**OGGETTO:** *osservazioni al Progetto di variante in ottemperanza alla prescrizione n. 235 della Delibera CIPE 19/2015 della nuova linea ferroviaria Torino Lione – Sezione Internazionale – Parte Comune Italo – Francese – Sezione Transfrontaliera – parte in territorio italiano, ubicato nei Comuni di Chiomonte, Giaglione, Salbertrand e Venaus e presentato dalla società Tunnel Euralpin Lyon Turin S.a.S. ai sensi degli art. 166 e seguenti del D. Lgs. 163/2006, come richiamato dal c. 5 dell’art 169 del D. Lgs. 163/06 (ai sensi della Delibera ANAC n. 924 del 7/9/2016) e 183 e seguenti del D. Lgs. 163/2006.*

# Progetto di variante della NLTL

Figura : area delle Barricate di Clarea.

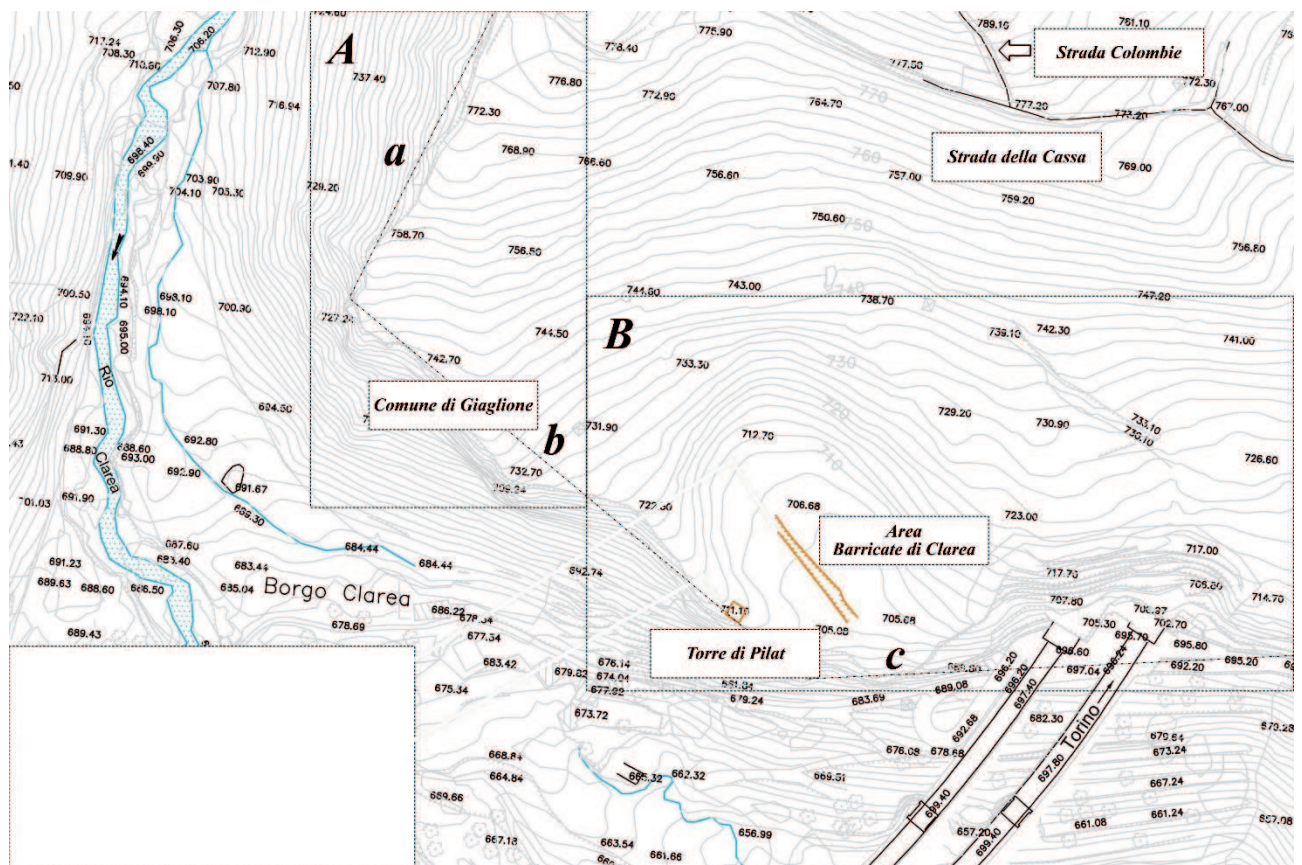
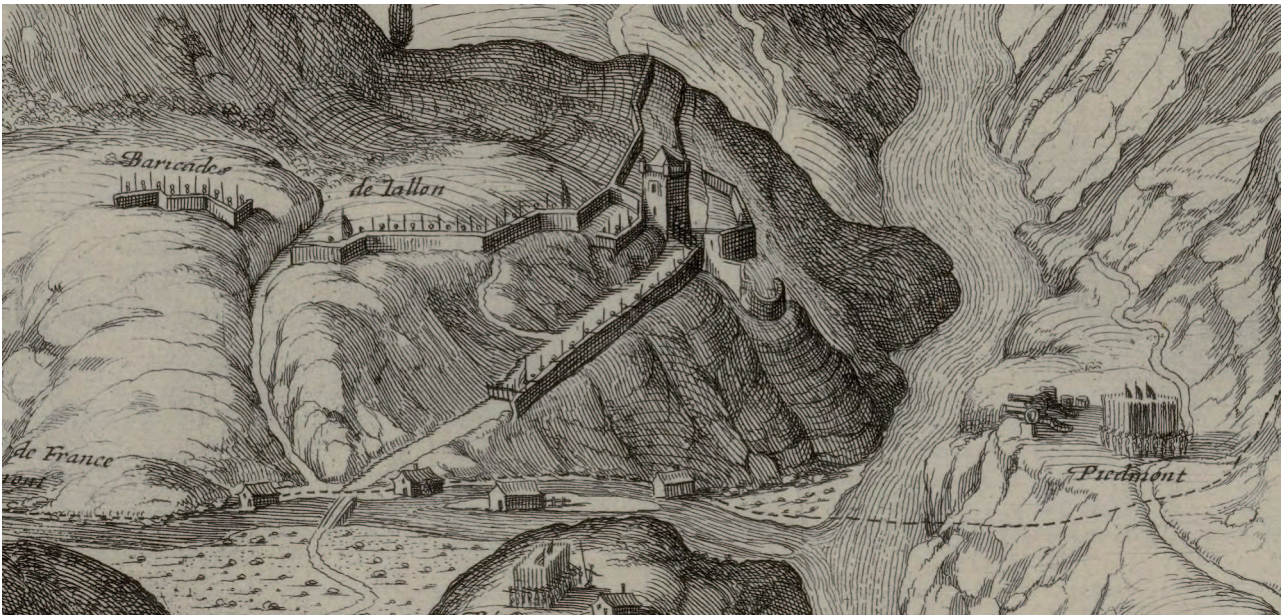
Tra le *importanti vestigia storiche* non vengono citate le *Barricate di Clarea*, opera difensiva prima della contea e poi del ducato di Savoia al confine con il Delfinato, che sono già state peraltro oggetto di parziale studio e misura in due documenti di progetto di LTF (*Progetto variante tecnica, Cunicolo esplorativo La Maddalena, Studi complementari per il cunicolo esplorativo della Maddalena, Verifica di ottemperanza alla Delibera CIPE 86/2010, Allegato 5: prescrizione n.25, Dossier fotografico e sezioni dello stato di fatto del manufatto*, 10 agosto 2011 e *Progetto variante tecnica, Cunicolo esplorativo La Maddalena, Studi complementari per il cunicolo esplorativo della Maddalena, Verifica di ottemperanza alla Delibera CIPE 86/2010, Allegato 5: prescrizione n.25, Rapporto finale sulle Barricate del Clarea*, 10 agosto 2011). Pur avendo interessato anche la zona a valle della strada delle Gallie e pur essendo ampiamente citate e documentate anche attraverso disegni del XVI e XVIII secolo, non vi sono state né sono previste indagini archeologiche in quella zona dove la movimentazione terra è avvenuta sempre in assenza di indagini già con la costruzione dell'A32. Nulla si dice della possibilità di fruizione delle *Barricate* che peraltro sarebbe ed è fortemente disincentivata sia dallo stato di degrado dell'area, sia dalla presenza continua di posti di blocco, check point, e di numerosi operatori delle FF.OO. che spesso occupano i terreni in cui è testimoniata dalle carte la presenza in passato dell'opera di difesa.

I documenti di progetto sopraccitati riportano la misurazione della parte oggi più consistente e visibile di ciò che resta delle *Barricate* localizzata nella conca a monte della cosiddetta Via delle Gallie nel tratto in cui questa scende verso il torrente *Clarea* (regione *Bletoneto*) senza tuttavia interrogarsi sull'effettiva estensione e geometria dell'opera. Non appare quindi fondata l'ipotesi di una recinzione nel caso in cui, ragionevolmente, si vogliano considerare le *Barricate* meritorie di tutela al pari della cosiddetta Via delle Gallie e dell'area archeologica de *La Maddalena*.

Figura 2: Inquadramento Tunnel di Base e siti di deposito sotterraneo pietre verdi

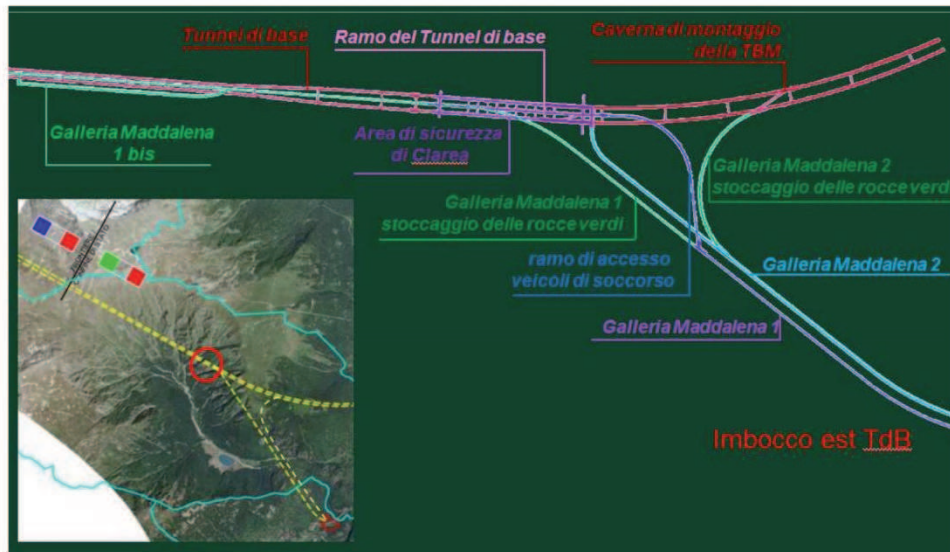
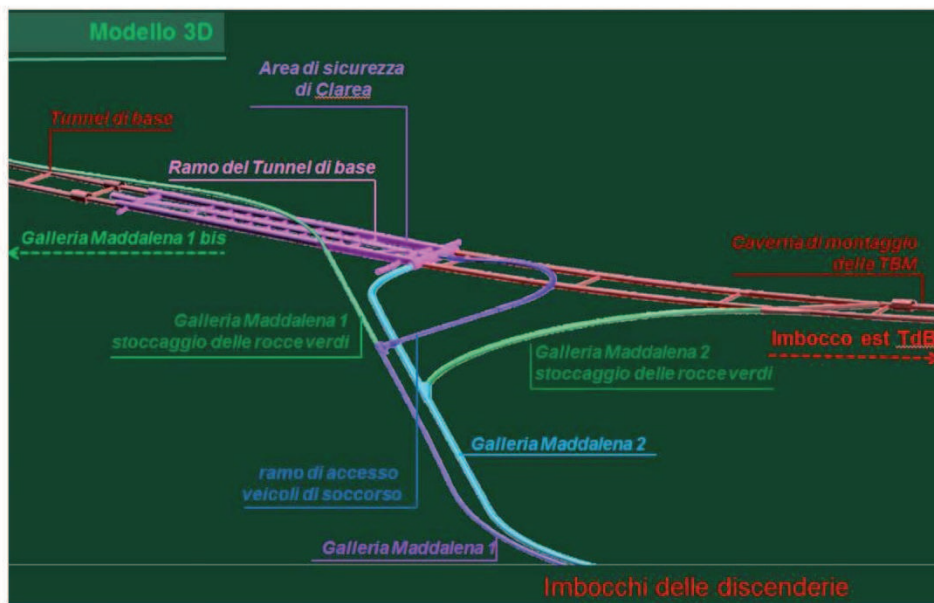
Sebbene il cantiere de *La Maddalena* venga identificato con il Comune di Chiomonte cui la regione *La Maddalena* appartiene, occorrerebbe sempre ricordare che i tunnel oggetto di scavo interessano quasi totalmente il sottosuolo del territorio comunale di Giaglione. Nel progetto di variante sono previsti oltre all'attuale tunnel geognostico, indicato con il nome di Maddalena 1, un secondo tunnel (Maddalena 2) per l'ingresso delle TBM per lo scavo dei tunnel di base; un terzo tunnel indicato come Maddalena 1 bis, a fianco di un tratto di Maddalena 1 per lo stoccaggio dell'amianto; un quarto tunnel (connessione 2) tra Maddalena 2 e l'area di sicurezza Clarea; un quinto tunnel (connessione 1) di servizio ai mezzi di soccorso fra Maddalena 1 e area di sicurezza Clarea. A questi si aggiunge la citata area di sicurezza della Clarea in corrispondenza dell'intersezione dei tunnel di base le gallerie di connessione 1 e 2.

Va sottolineato come il sottosuolo ed il territorio comunale di Giaglione siano già stati e risultino tuttora pesantemente infrastrutturati. Ai tunnel appena citati per la NLTL si aggiungono infatti:

Figura : Progetto di variante tecnica Cunicolo esplorativo La maddalena, Relazione di caratterizzazione preliminare, pagina 17, impianto idroelettrico Pont – Ventoux – Susa.

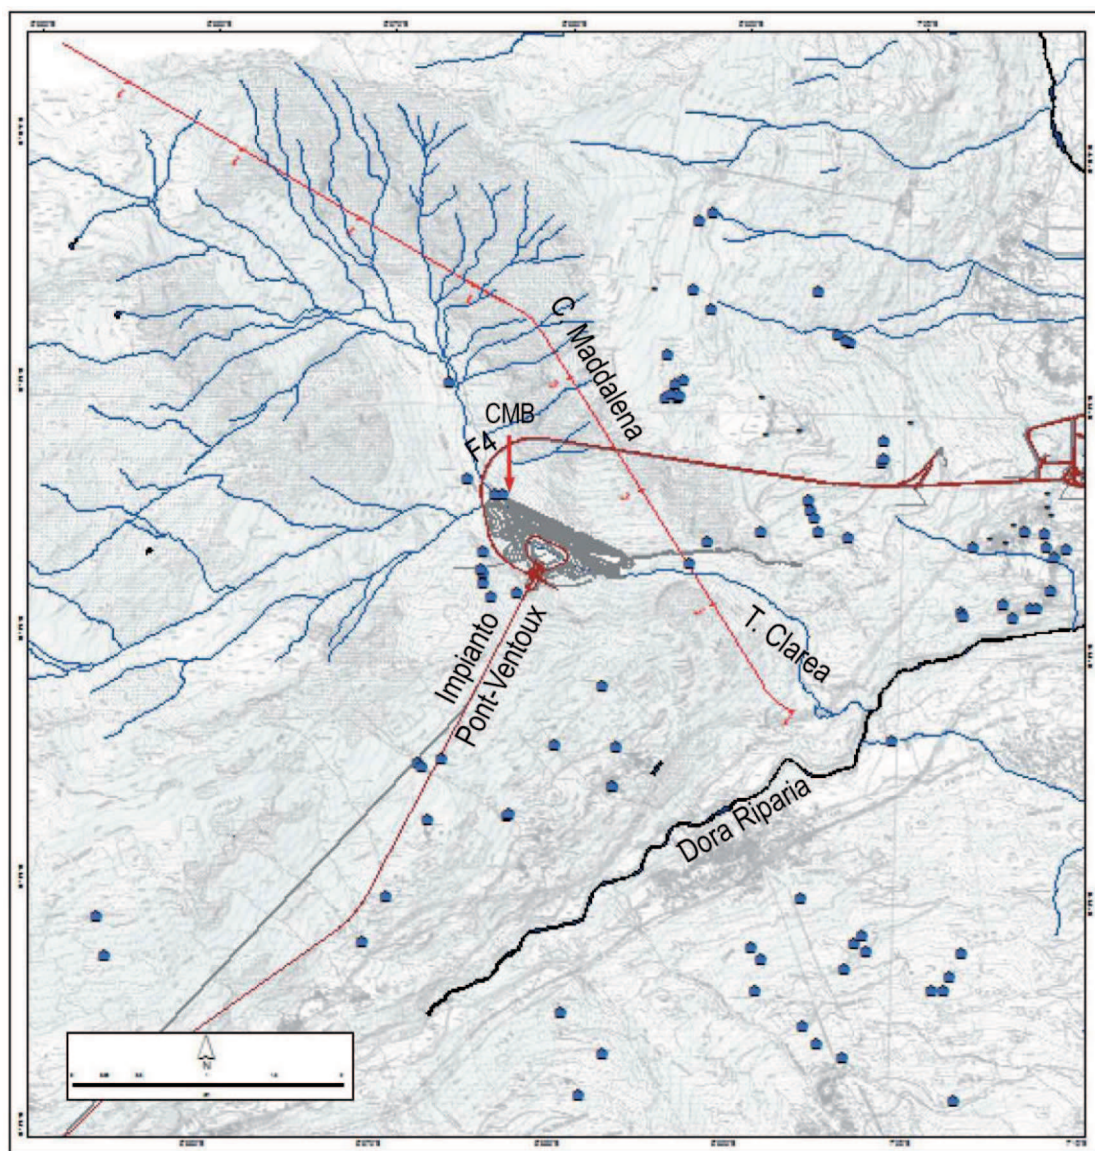
La costruzione dell'impianto idroelettrico Pont – Ventoux – Susa ha inoltre modificato pesantemente l'habitat e la morfologia del territorio in Val Clarea. Abitanti del luogo ricordano ancor oggi lo sversamento di rifiuti speciali (oli) nelle aree di cantiere lungo l'invaso del torrente Clarea. A ciò si aggiunge la volontà del proponente l'opera di stoccare eventuali rocce contenenti amianto e prodotti di scarto dello scavo (materiali filtranti, stracci e indumenti protettivi, fanghi contenenti sostanze pericolose prodotti da trattamenti delle acque industriali) nel medesimo sottosuolo quasi a volerne fare una grande discarica di rifiuti speciali e no.
